OPERE DI MESSA IN SICUREZZA, COMPLETAMENTO RIPROFILATURA  
E COMPENSAZIONE AMBIENTALE DELLA DISCARICA DI PIAVE NUOVO A JESOLO

**PROCEDURA DI SCREENING VIA  
INTEGRAZIONI VOLONTARIE  
Novembre 2018**

**RELAZIONE GENERALE**

**OPERE DI MESSA IN SICUREZZA, COMPLETAMENTO, RIPROFILATURA**  
**E COMPENSAZIONE AMBIENTALE DELLA DISCARICA DI PIAVE NUOVO A JESOLO (VE)**  
**- INTEGRAZIONI SPONTANEE -**

*Figura 1 – dorsali elettrodiche di progetto per un totale di circa 750 m lineari.*

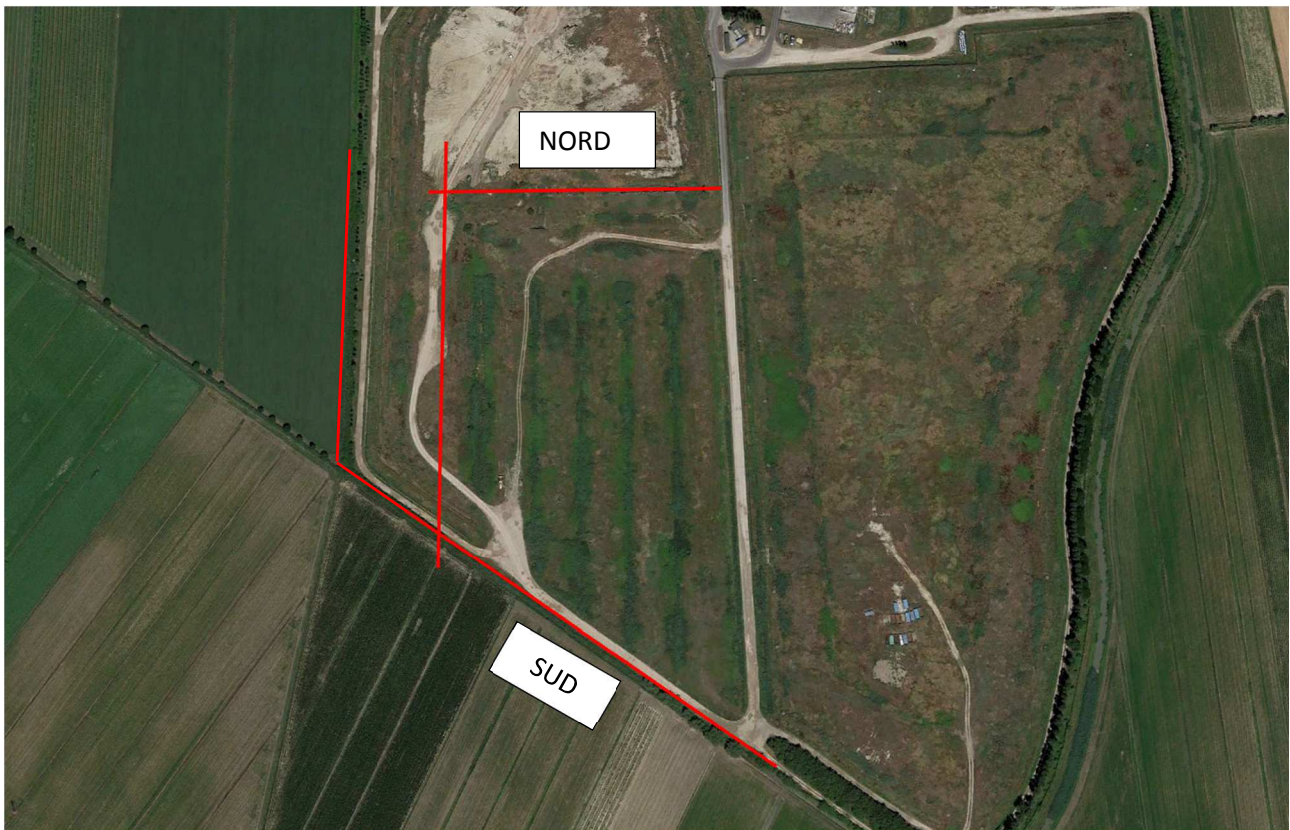
Il progetto, di cui alla presente proposta, riguarda la messa in opera di tre dorsali elettrodiche che racchiudano lungo i lati nord, ovest e sud il lotto di discarica per RSU interessato dalla sopraelevazione e per il quale è previsto un aumento del carico statico.

Le dorsali, di lunghezza eccedente ciascun lato consentiranno il monitoraggio periodico anche dopo la realizzazione del nuovo fondo impermeabile e l'accumulo dei rifiuti. Questi ultimi interventi, una volta realizzati, compromettono infatti la possibilità di investigare in profondità il settore periferico.

Figura 2 – Schema di messa in opera di una dorsale elettrodica.

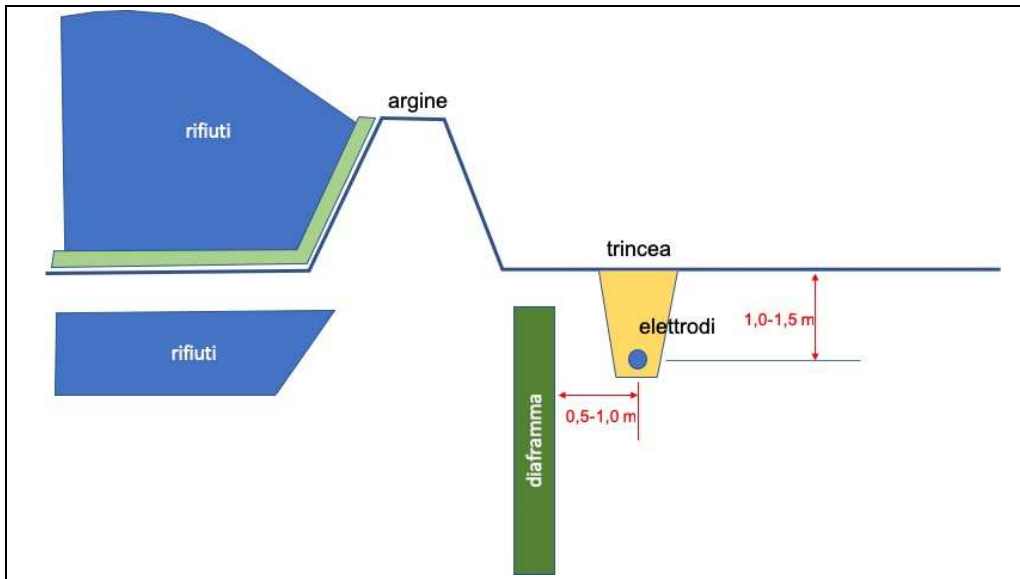
Saranno messe in opera catene elettrodiche all'interno una trincea realizzata in adiacenza al diaframma, all'esterno dello stesso. Saranno impiegati cavi multipolari in poliuretano a 24 conduttori, sezione 22 AWGm, reversibili che saranno collegati ad altrettanti elettrodi in acciaio inox impolarizzabile, sigillati con guaine. La spaziatura sarà di circa 2 m (verrà definita in fase di progettazione esecutiva dell'intervento). I cavi sono collegati a connettori tipo PT06A16-26P-PG adatti per strumenti Syscal, Ambrogeo o Abem.

La trincea sarà realizzata a circa 50-100 cm di distanza dall'asse diaframma, lungo il perimetro esterno, a profondità adeguata (circa 1-1,5 m). La posizione è stata scelta per ridurre l'effetto che il diaframma, intrinsecamente conduttivo, esercita sul campo elettrico; inoltre, in caso di perdite di percolato, la geometria proposta risulta essere più efficace.
